Sachgebiet	Sachbearbeiter		
Bauamt	Frau Heller		
Beratung	Datum	Behandlung	Zuständigkeit
Bau- und Umweltausschuss	03.08.2020	öffentlich	Entscheidung
Betreff			
Antrag auf Befreiung von den Festsetzungen des Bebauungsplanes Nr. 6 "Cadolzburg-Süd" zur Einfriedung auf dem Grundstück Ammerndorfer Straße 7, Fl.Nr. 599/3, Gmkg. Cadolzburg			
Anlagen:			
2020 05 12_Bauvoranfrage			
2020 05 12_Lageplan			
2020 05 12_Luftbild			
20200723_Bild_Zaun			
20200723_Muster Holzzaun

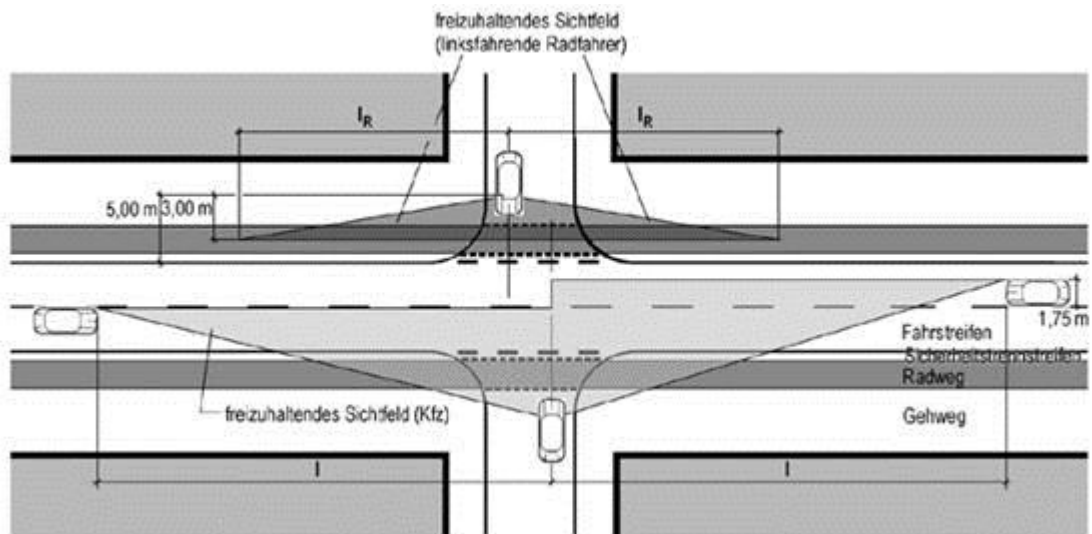
1. Die Zaunanlage darf eine sichtbare Höhe von 2 m nicht überschreiten.
2. Das Sichtfeld auf den Straßenverkehr an der Einmündung der Zufahrt in die St2409 ist gemäß RAS mit der Seitenlänge $l = 70$ m in Achse der übergeordneten Straße und einem 3 m-Abstand vom Fahrbahnrand in der untergeordneten Straße/Zufahrt freizuhalten. Diese Sichtfläche ist von Anpflanzungen aller Art, Zäunen, Stapeln, parkenden Fahrzeugen und sonstigen Gegenständen freizuhalten, die eine größere Höhe als 0,80 m über der Fahrbahn erreichen. Ebenso wenig dürfen dort genehmigungs- und anzeigefreie Bauten

oder Stellplätze errichtet und Gegenstände gelagert oder hingestellt werden, die diese Höhe überschreiten. Dies gilt auch für die Dauer der Bauzeit. Sollte das Sichtfeld aufgrund der Zaunhöhe nicht eingehalten werden, ist die Höhe des Zaunes entsprechend zu reduzieren.
